**Avis de la Mission régionale d'autorité environnementale
de la région Nouvelle-Aquitaine sur
le projet de parc photovoltaïque de La Rayonnière
à Saint-Maurice-la-Clouère (86)**

n°MRAe 2020APNA82

dossier P-2020-9887

Localisation et plan de masse du projet

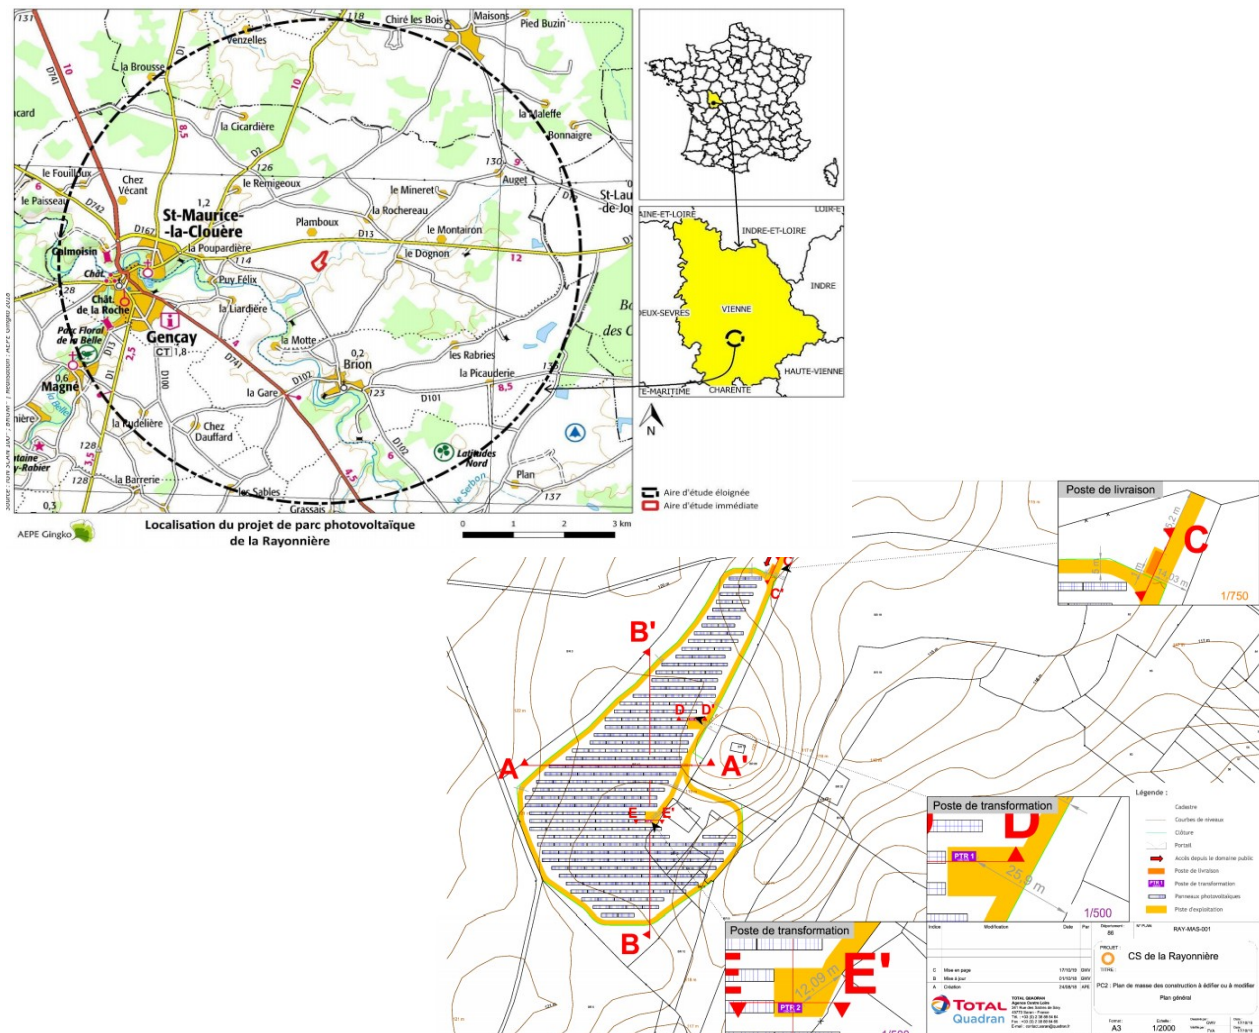
L'étude ne précise pas la surface du parc cloturé. Une surface de 5,96 ha est indiquée dans la fiche préambule alors que le formulaire CERFA relatif à la demande de permis de construire mentionne un terrain de 5,6 ha. **Cette incohérence devra être clarifiée.**

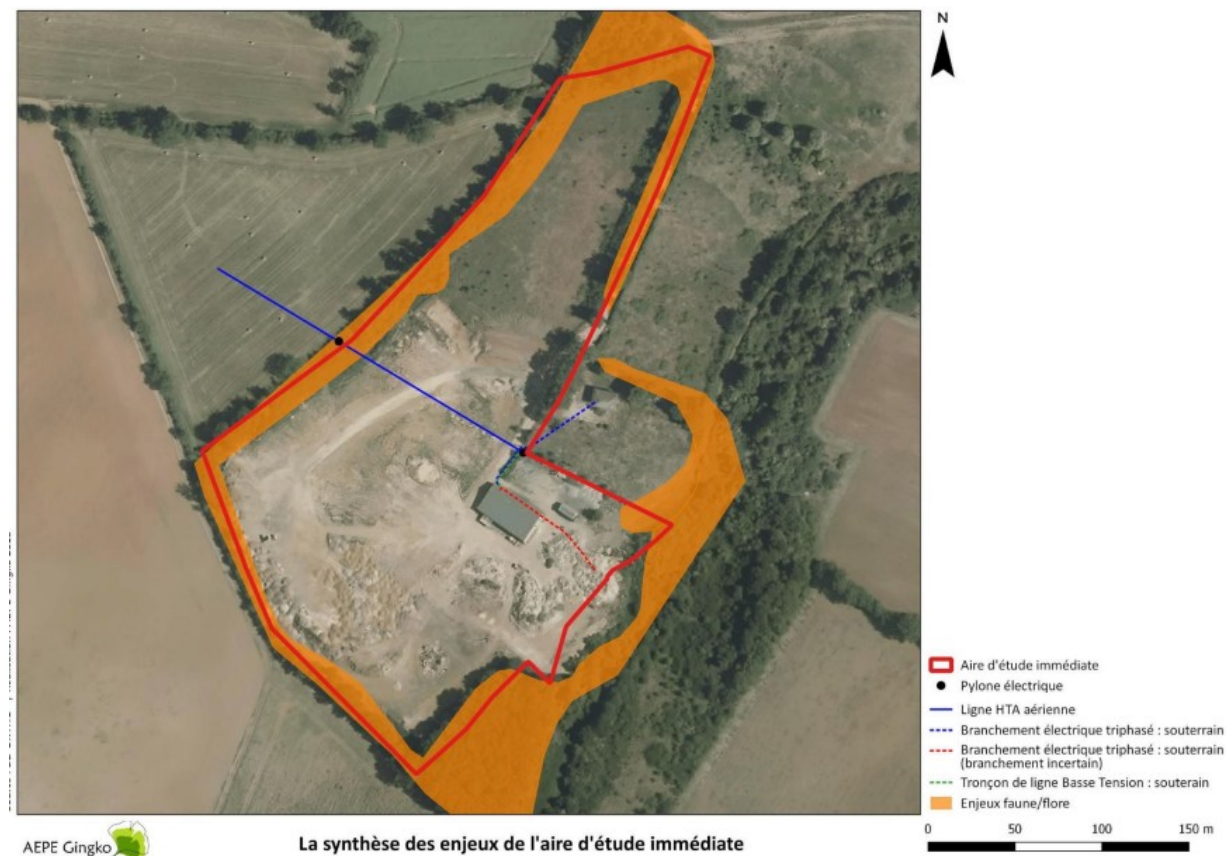
Selon le dossier, aucune zone humide n'est recensée dans l'aire d'étude immédiate. Toutefois, la MRAe note la présence potentielle de zones humides référencées par le SAGE Clain au sein de l'emprise du projet (probabilité moyenne) (cf. carte p. 37). **La MRAe considère que ce point d'incohérence requiert un approfondissement : il convient de disposer d'un état plus précis des zones humides sur le site d'implantation afin de s'assurer de la compatibilité avec le SDAGE⁷.**
